2024_GR_00552 De aanleg, wijziging, verplaatsing en gedeeltelijke opheffing van een gemeenteweg in kader van OMV_2024018768 R - aanvraag omgevingsvergunning voor het herbouwen van de Spanjeveerbrug - met openbaar onderzoek - Mendonkdorp, Moervaarkaai en Spanjeveerstraat, 9042 Gent - Goedkeuring

Beslissing: Goedgekeurd in openbare vergadering van 24 juni 2024

Voorliggende aanvraag heeft betrekking op de afbraak van de bestaande Spanjeveerbrug en het herbouwen van een nieuwe Spanjeveerbrug op dezelfde locatie.

2. Parkeerplaatsen mindervaliden

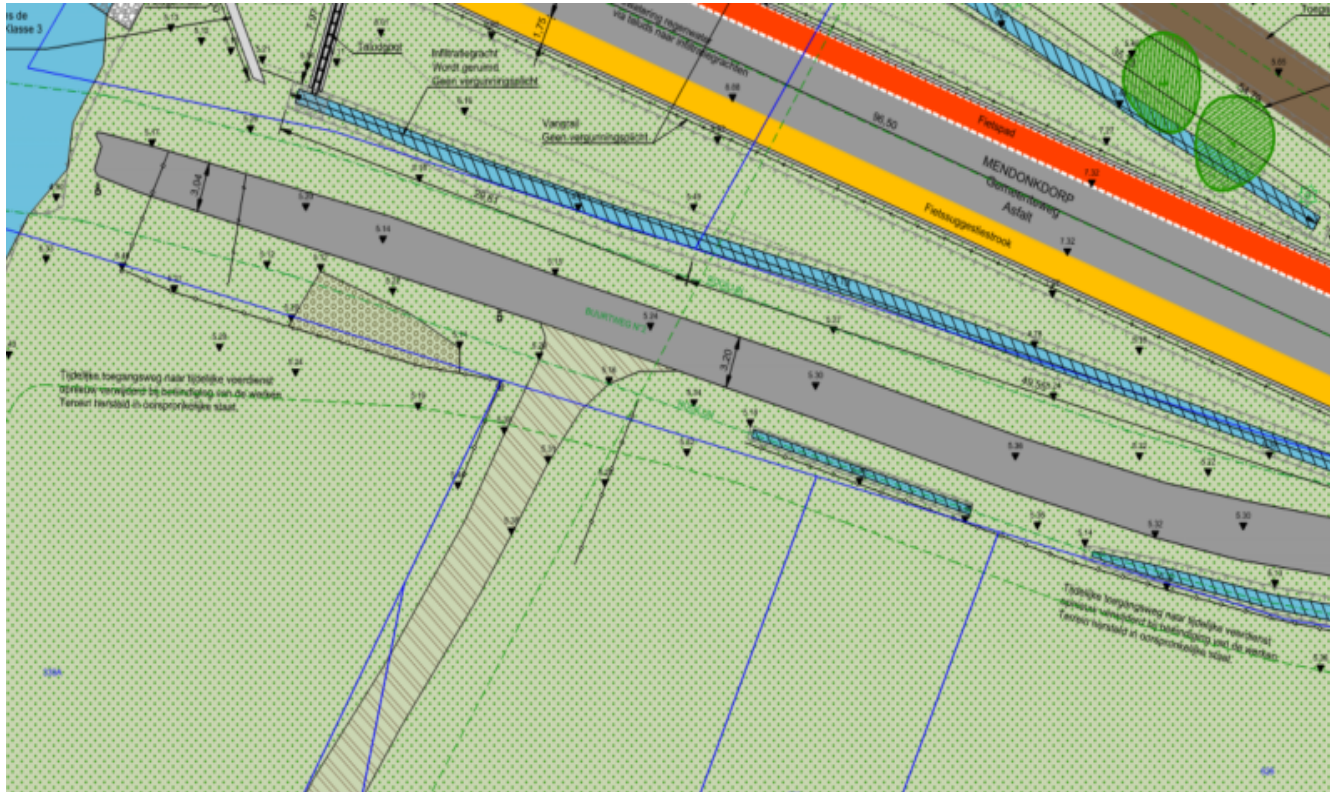
Er wordt gesteld in de beschrijvende nota op p. 15:

De parkeerplaatsen worden met twee gebodsborden - E6 - 'Parkeerplaats mindervaliden' aangegeven.

Dit wil zeggen dat er énkél met een mindervalidekaart op kan geparkeerd worden en dat deze dus niet bruikbaar zijn voor andere hengelaars. We vragen ons af hoeveel van deze 3 plaatsen voorzien zal worden van het bord.

Daarnaast is ook de ondergrond van deze parkeerplaats van belang. In het kader van toegankelijkheid is het nodig deze oppervlakte verhard, vlak en in slipvrij materiaal aan te leggen. Deze kunnen dus niet in dezelfde grasbetontegels uitgevoerd worden als de standaardplaatsen. De Stad Gent zal op basis van de ondergrond de signalisatie voorzien.

De parkeerplaatsen dienen omhoog te worden met geprefabriceerde trottoirbanden type ID1. Deze trottoirbanden dienen aangelegd te worden met een cementmortellaag op een 10 cm schraalbetonfundering en een stut aan de kant van de te nivelleren grond.

Er wordt duidelijk aangegeven welke parkeerplaatsen bedoeld worden voor mindervaliden. Deze plaatsen worden voorzien van de juiste bestrating. Parkeerplaatsen dienen omhoog te worden met geprefabriceerde trottoirbanden type ID1. Deze trottoirbanden dienen aangelegd te worden met een cementmortellaag op een 10 cm schraalbetonfundering en een stut aan de kant van de te nivelleren grond.

4. nieuwe toegang tot de yachtclub

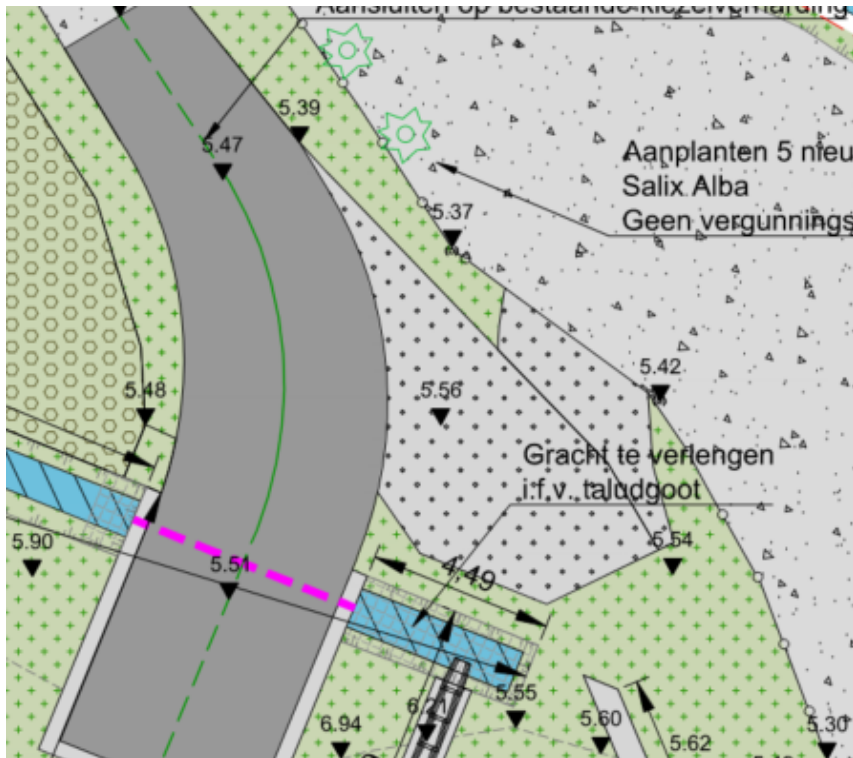
De toegang van de nieuwe yachtclub krijgt een nieuwe plek met een nieuwe toegangsweg door middel van een karrespoor. De effectieve aansluiting met de nieuwe poort ontbreekt op de plannen. De onnodige verharding tussen het nieuwe fietspad en de bestaande toegang moet eveneens verwijderd worden. Enkel de nieuwe toegang kan nog gebruikt worden, de bestaande kan niet behouden worden als tweede toegang.

De nieuwe inrit naar de yachtclub wordt volledig uitgevoerd. De onnodige verharding tussen het nieuwe fietspad en de bestaande toegang moet verwijderd worden. Enkel de nieuwe toegang kan nog gebruikt worden, de bestaande kan niet behouden worden als tweede toegang.

5. afschermen van het fietspad

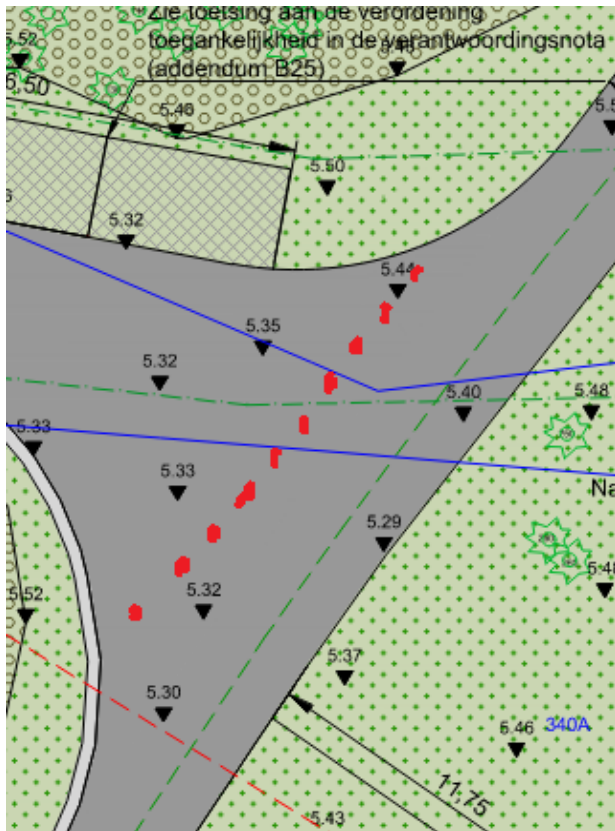
Het is niet duidelijk vast te stellen welke zones er vrij toegankelijk dienen te blijven voor gemotoriseerd verkeer. Eventuele filters om autoverkeer te weren kunnen later, bijvoorbeeld bij klachten, ingevoerd worden.

Er dienen antiparkeerpalen voorzien te worden (met een tussenafstand van 1,75 m) ten zuiden van de parkeerplaatsen om te voorkomen dat er autoverkeer op het fietspad manoeuvreert. De rij antiparkeerpalen moet het fietspad afscheiden van de autobewegingen.

Er worden paaltjes geplaatst om het fietspad langs de Moervaart af te schermen.
